Confronto tra PA 24-0724A/PA0724A/10724A nuova e vecchia versione

Comparison between WP 24-0724A/PA0724A/10724A new and old version

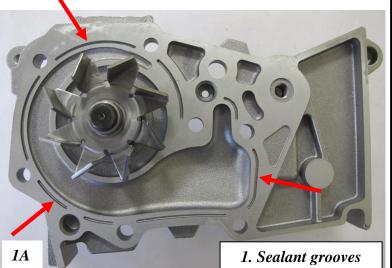
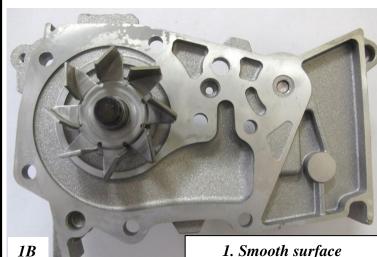
Fig.1A-1B: nella vecchia versione, il piano di fissaggio presenta delle scanalature per l'applicazione della pasta sigillante, in fatti, la vecchia versione della PA 24-0724A non era fornita con guarnizione e la pompa acqua si doveva montare con pasta sigillante. La nuova versione invece ha il piano di fissaggio completamente liscio perché fornita con guarnizione.

The pump fixing plane of the old version shows some grooves for the sealant application, in fact, the old version of the WP 24-0724A was not supplied with gasket and the water pump had to be fitted with sealant. The new version instead has the fixing plane completely smooth because it is supplied with gasket.

Fig.2A-2B: Lo spessore del corpo della nuova versione è stato ridotto in modo da compensare lo spessore della guarnizione e quindi garantire la posizione originaria della cinghia sulla puleggia.

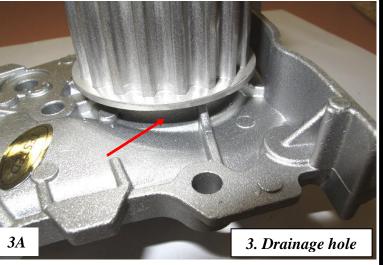
The housing thickness of the new version was reduced due to the gasket thickness and to ensure the same position of the timing belt on the pulley.

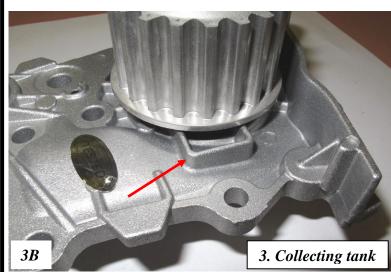
Fig.3A-3B: La vecchia versione aveva solo il foro di drenaggio posizionato sotto la puleggia che scaricava eventuali perdite di assestamento direttamente sul corpo pompa, mentre nel corpo pompa della nuova versione è stato integrato un piccolo serbatoio di raccolta atto a contenere eventuali piccole perdite temporanee che possono manifestarsi durante la fase di assestamento delle superfici di scivolo della tenuta meccanica.

The old version show only the drainage hole positioned under the pulley which drained eventual adjustment coolant leakage directly on the pump housing, instead on the new version pump housing has been integrated a small tank apt to collect small and temporary physiological leakage which can appears during the mechanical seal sliding surfaces adjustment phase.
